## 改善箇所説明図

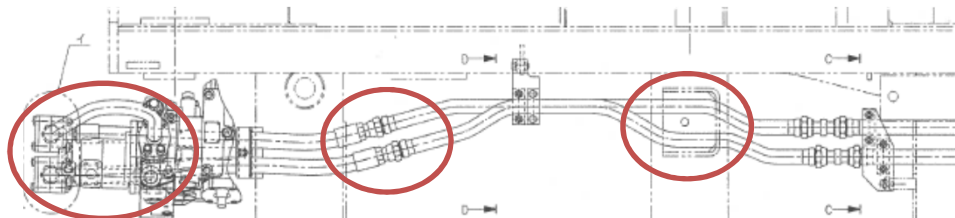
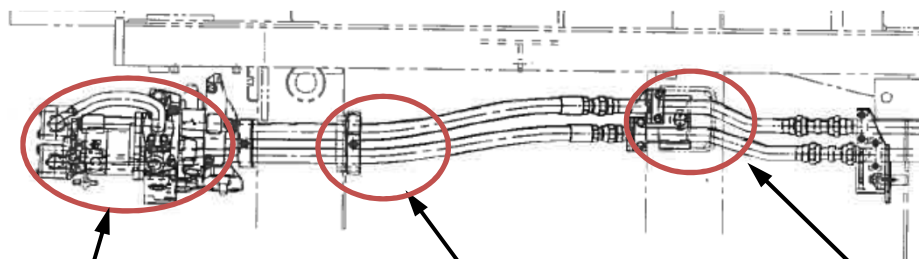
動力伝達装置の油圧配管において、当該配管を固定しているブラケットの強度検討が不適切なため、走行振動等により疲労破壊することがある。そのままの状態で使用を続けると、配管の振動により接続コネクタのナットが緩み、油が漏れ出し、最悪の場合、当該コネクタが外れて、走行モータを駆動できなくなる。

全車両、配管の取り回しを変更する。

チューブライン変更

油圧ホースに変更および  
ホースクランプを追加

チューブライン変更  
(長さ変更)
